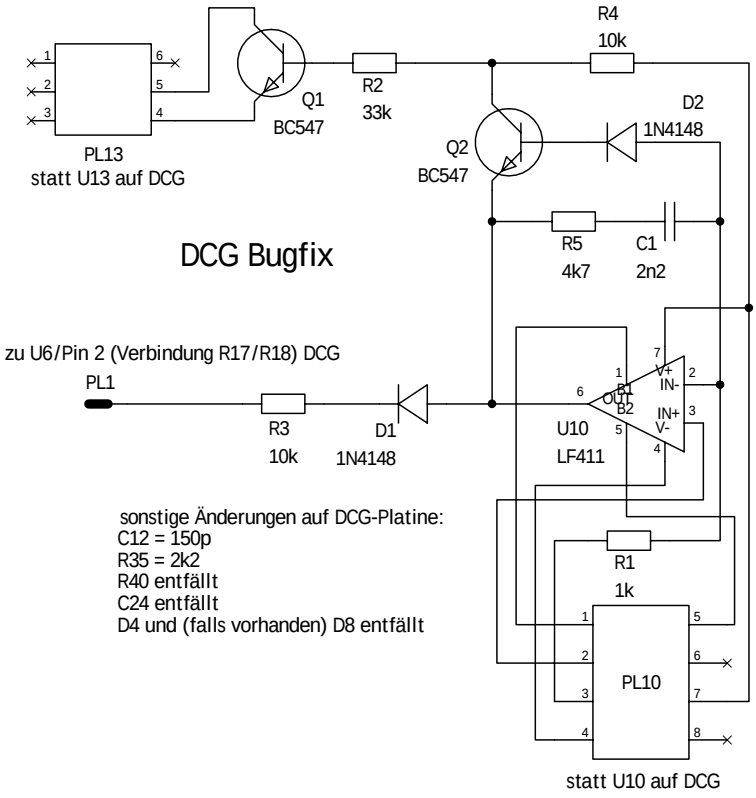
R4
10k
R2
33k
Q1
BC547
D2
1N4148
Q2
BC547
PL13
statt U13 auf DCG
R5
4k7
C1
2n2
DCG Bugfix
zu U6/Pin 2 (Verbindung R17/R18) DCG
PL1
R3
10k
D1
1N4148
U10
LF411
sonstige Änderungen auf DCG-Platine:
C12 = 150p
R35 = 2k2
R40 entfällt
C24 entfällt
D4 und (falls vorhanden) D8 entfällt
R1
1k
PL10
statt U10 auf DCG
